株式会社七星科学研究所

NJW-16、20、24 用キャップ形状変更のご案内

【NJW-16、20、24-PCa】

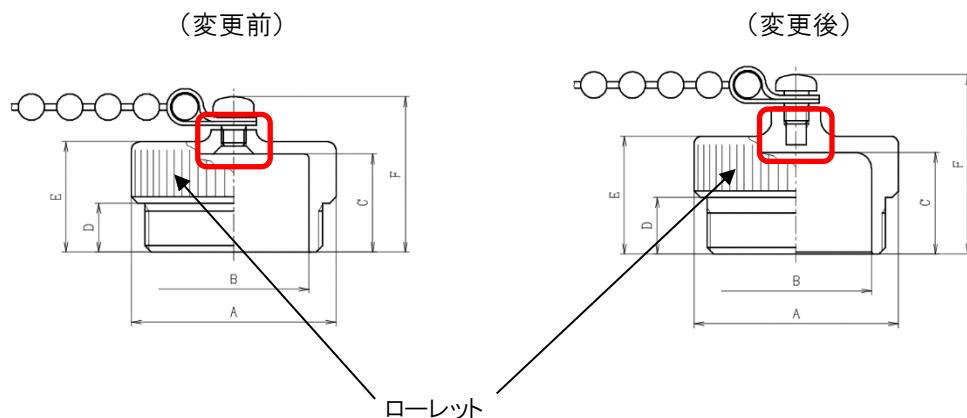
変更点 1:クサリ止めねじ穴を貫通穴から袋穴に変更(赤枠箇所)。

変更点 2:外径寸法変更(寸法比較表参照)。

変更点 3:ローレットのピッチ変更。

製品名	変更前後	寸法					
		A	B	C	D	E	F
NJW-16-PCa	前	$\phi 22$	$\phi 14$	12	6	13.5	19
	後			12.4	6.9	14.4	21.9
NJW-20-PCa	前	$\phi 25$	$\phi 18.6$	12	6	13.5	19
	後			12.4	6.9	14.4	21.9
NJW-24-PCa	前	$\phi 29$	$\phi 22.8$	11.7	6	13.2	18.7
	後			12.4	6.9	14.4	21.9

貫通穴から袋穴に変更することでねじ部の防水性の品質向上を図る。

【NJW-16、20、24-RCa・AdCa】

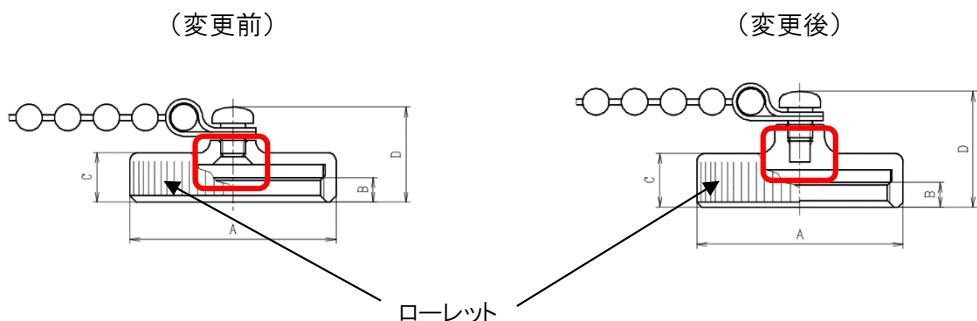
変更点 1:クサリ止めねじ穴を貫通穴から袋穴に変更(赤枠箇所)。

変更点 2:外径寸法変更(寸法比較表参照)。

変更点 3:ローレットのピッチ変更。

製品名	変更前後	寸法			
		A	B	C	D
NJW-16-RCa	前	$\phi 22$	3.5	6	11.5
	後			6.5	14
NJW-20-RCa	前	$\phi 25$	3	6	11.5
	後			6.5	14
NJW-24-RCa	前	$\phi 29$	4	6.5	12
	後			7	14.5
